Enquête publique, du 5 avril 2019 au mardi 7 mai 2019, préalable à la délivrance du permis de construire d'une centrale photovoltaïque au sol à Triel sur Seine.

Nous sommes défavorables à la délivrance d'un permis de construire sur la zone définie par le porteur de projet pour les raisons suivantes :

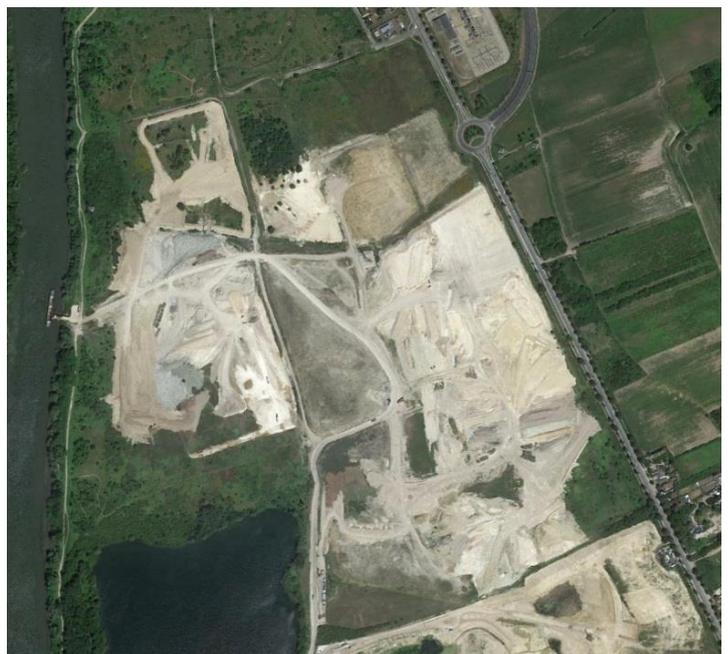
Le pétitionnaire part du principe que toutes les mesures de réaménagements telles que précisées dans l'AP n°2014/DRIEE/015, seront arrivées à leur terme fin 2020 :

« C'est pourquoi **nous considérons ici que ces milieux auront été intégralement reconstitués en décembre 2020**, qu'ils feront par la suite jusqu'en 2030 l'objet d'un entretien et que leur évolution est celle qui est attendue dans le cadre de cet arrêté. »

Est-ce que ce sera le cas ?

Pp17 du résumé non technique : **Figure 5 : Synthèse des sensibilités écologiques**

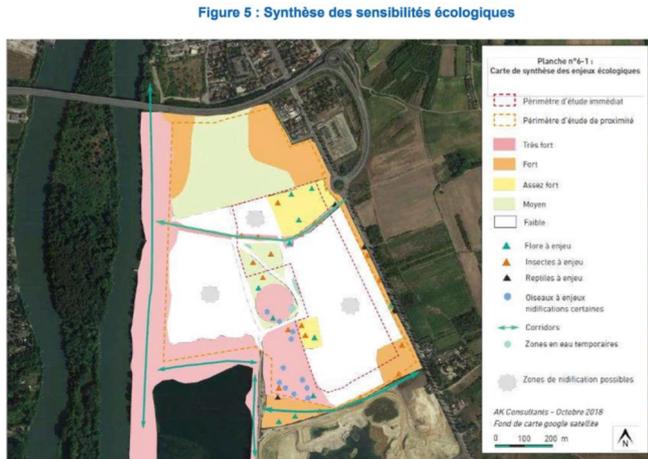
Cette carte prête à une mauvaise interprétation car il est intéressant de la comparer à celle de l'état prévisionnel avifaunistique projeté en 2020, dans le cadre de l'application strict des mesures préconisées dans l'AP n°2014/DRIEE/015

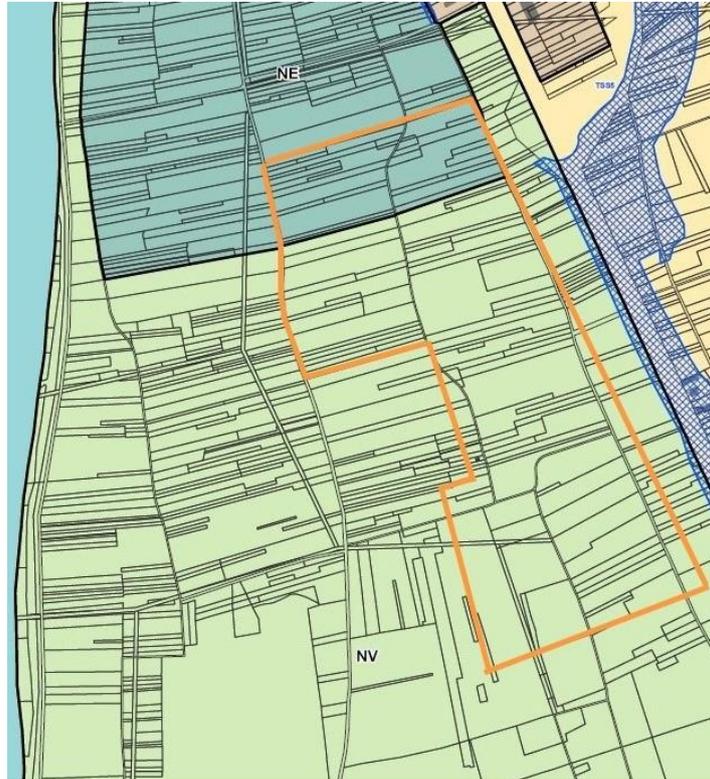
Éviter les sites faisant l'objet d'inventaires (ZNIEFF, ZICO) or le projet se situe entièrement sur une znieff de type 1

Utiliser des sites à faibles potentialités au regard de la valeur agronomique des sols, de la faune et de la flore or la valeur faune flore est forte
